Dossier
Neubaugebiet „Am Hermannsgarten“
Bürgerbeteiligung für gute Umwelt, Verkehr und soziale Struktur

Ulm, 04.04.2022

Neubaugebiet „Am Hermannsgarten“

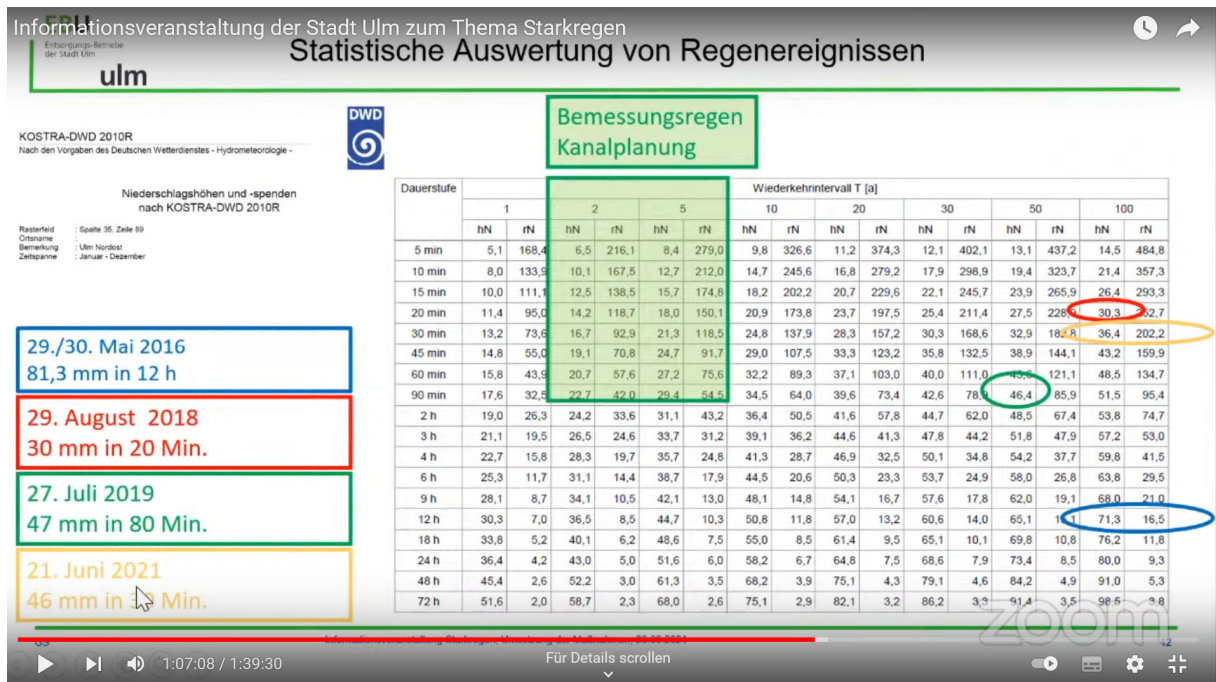
Starkregenereignisse haben in den Jahren seit 2016 in Ulm deutlich zugenommen. Vier Starkregenereignisse sind seit 2016 zu verzeichnen, die nur alle 50 – 100 Jahre vorkommen sollten (siehe screenshot youtube Stadt Ulm zum Starkregen v. 21.09.2021 (Link: <https://www.youtube.com/watch?v=JfSbsOheIX0>).

Mit einer weiteren Zunahme dieser Starkregenereignisse ist laut Expertenmeinung zu rechnen. Die Bürgergruppe NBG „Am Hermannsgarten“ konnte in einer Anwohnerbefragung nachweisen, dass die Starkregenereignisse eng mit Überschwemmungen von Kellern am Kuhberg zusammenhängen. Die Kanalisation im Abflussgebiet des NBG ist aber nur auf Regenereignisse ausgelegt, die alle 2-5 Jahre vorkommen (siehe Screenshot, grüner Kasten). Die sich daraus ergebenden Fragen lauten:

- Ist es als Konsequenz aus den vermehrten Starkregenereignissen nicht zwingend erforderlich, dass die Kanalisation am Kuhberg parallel zur Baumaßnahme „Am Hermannsgarten“ angepasst wird, auch wenn die gesetzlichen Vorschriften eine Anpassung eigentlich nicht vorsehen?
- Wurden bei den Berechnungen zur Dimensionierung des vorgesehenen Retentionsbeckens/der Rückhaltmaßnahmen die zukünftig zu erwartenden, vermehrten Starkregenereignisse berücksichtigt?

Abbildung. Konvergierende Regenwasserströme aus NBG „Am Hermannsgarten“ über Sterntalerweg und Köllestraße auf Höhe Heimstättenstraße. Ausschnitt von <https://www.starkregengefahr.de/baden-wuerttemberg/stadt-ulm/>

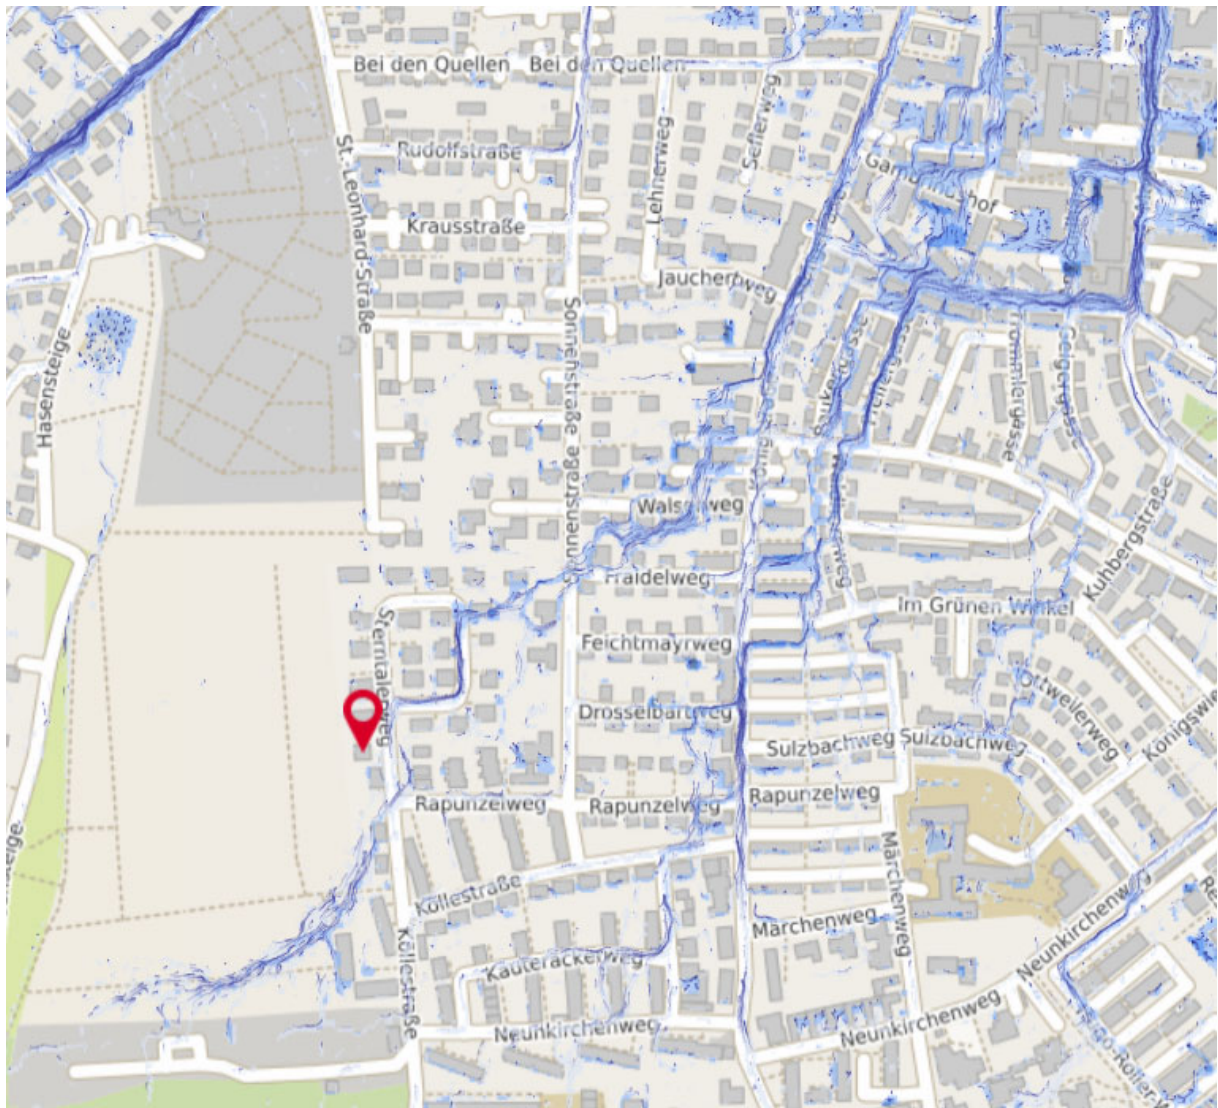
Im Jahr 2019 fand bereits eine Bürgerbefragung zu Überschwemmungen am Kuhberg statt. Die Überschwemmungen betrafen damals besonders das Gebiet um die Heimstättenstraße. Die Abflussströme aus dem NBG „Am Hermannsgarten“ über den Sterntalerweg und weiter östlich über die Köllestraße fließen auf Höhe der Heimstättenstraße zusammen.

- Warum wurde diese Befragung bei der Informationsveranstaltung NBG „Am Hermannsgarten“ (20. Januar 2022) nicht erwähnt, obwohl die Starkregensituation westlich und östlich der Königstrasse zusammenhängen?

- Der folgende Satz ist schwer verständlich, finde ich. Warum sind die verantwortlichen Planer des NBG „Am Hermannsgarten“ der Meinung, dass das „Am Hermannsgarten“ hinsichtlich der Folgenabschätzung für Überschwemmungen nicht im Verbund mit der Planung des NBG „Am Hermannsgarten“ zu beurteilen ist? Die nachfolgende Abbildung weist eindeutig auf ein Konvergieren der Regenwasserströme hin.

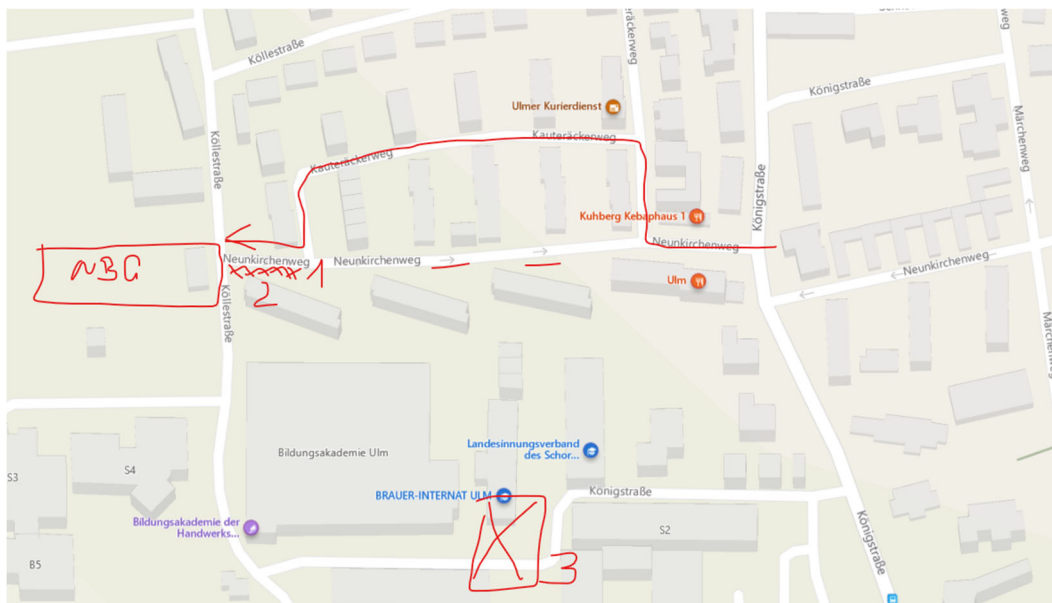
erfüllen. Die Vorstellung der Normen von Herrn Michael Jung scheinen für die straßenbauliche Situation in der Köllestraße, Kauteräcker und Neunkirchenweg aus unserer Sicht nur schwer übertragbar zu sein. Unter Punkt 5.2.2 Wohnstraße RAST Ausgabe 2006 werden als typische Randbedingungen und Anforderungen Fahrbahnbreiten gefordert, die Pkw/Pkw-Begegnungen ermöglichen sollen. In der Köllestrasse ist aber zum Beispiel eine Begegnung von zwei PKW nicht möglich, ohne den Fußgängerweg zu benutzen. Dieses könnte zu einer echten Gefährdung von Grundschulkindern auf dem Schulweg «Köllestrasse» beitragen.

Faktisch ist der Neunkirchenweg vom NBG bis zur Königsstraße eine Einbahnstraße. Schon mehrfach wurden massive Behinderungen durch anliefernde KFZ (zum Bsp. Transportdienste) hier beobachtet. Die Köllestraße, der Rapunzelweg und die Sonnenstraße sind aufgrund der beengten Verkehrssituation mit oft zudem falsch parkenden KFZ unter diesem Gesichtspunkt als „quasi Einbahnstraßen“ zu betrachten.
